図面名称	△		
現状図	△		
	No.	月日	訂正事項

工事名	ふれあい工房様自動ドア工事	
設計番号		図番
	月 日	1
	月 日

自動ドア化案

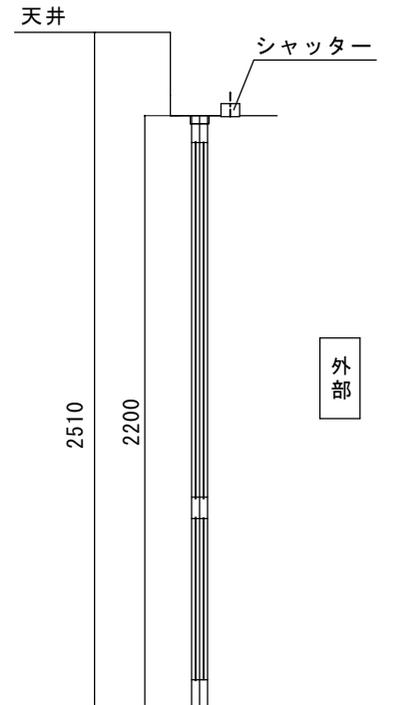
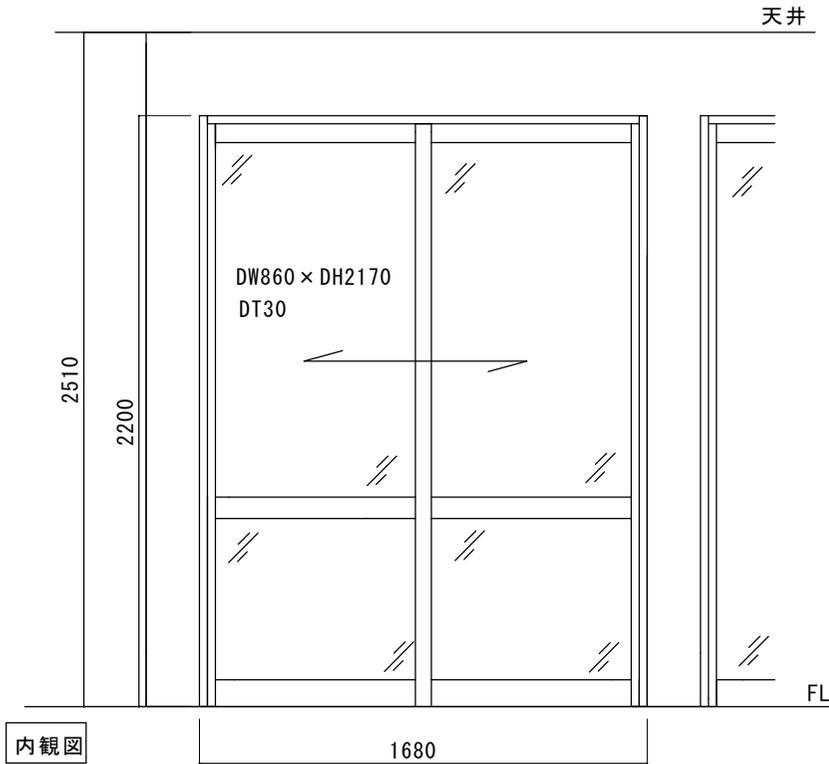
現状：アルミ2枚引き違い戸（オータムブラウン色）

既存のままでは、自動ドア開閉装置を取り付けることができません
2枚引き違い戸から、自動ドア用フロントサッシに変更する必要があります

自動ドア化案

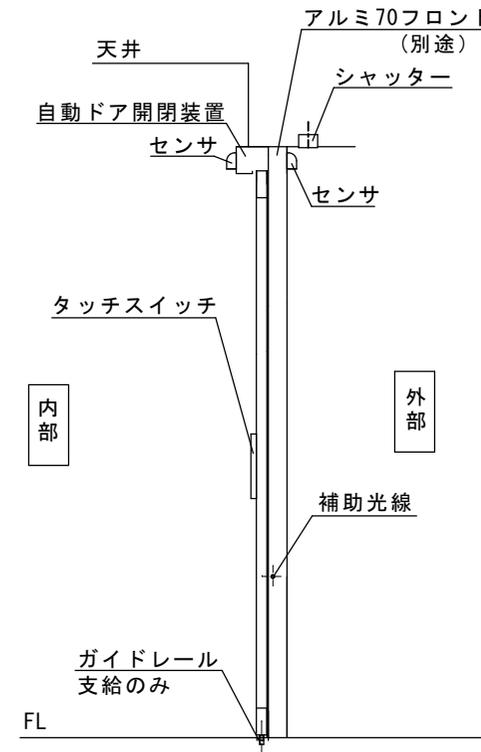
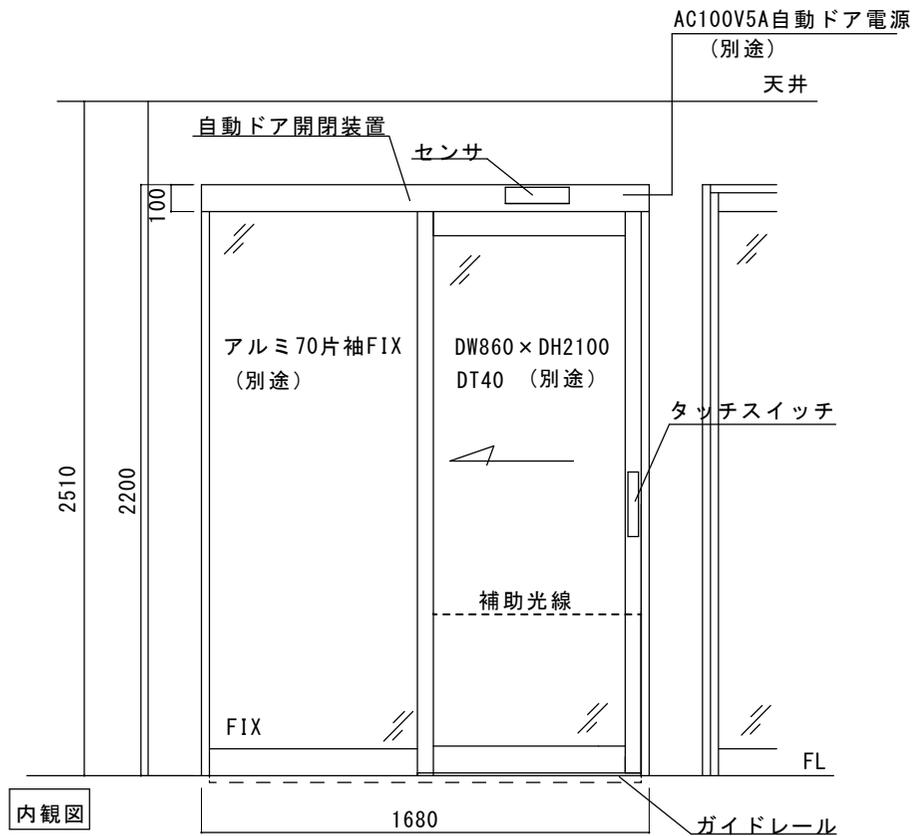
- ① 既存引違いサッシ撤去・処分(別途工事)
- ② アルミ70片袖FIXフロント、ドア製作、及びガイドレール取付(別途工事)
- ③ 床補修工事(別途工事)
- ④ 自動ドア電源工事(別途工事)

- ⑤ 100見付片引自動ドア開閉装置
- ⑥ 外センサ、内タッチ、補助センサ、補助光線
- ⑦ 自動ドア装置一式取付工事
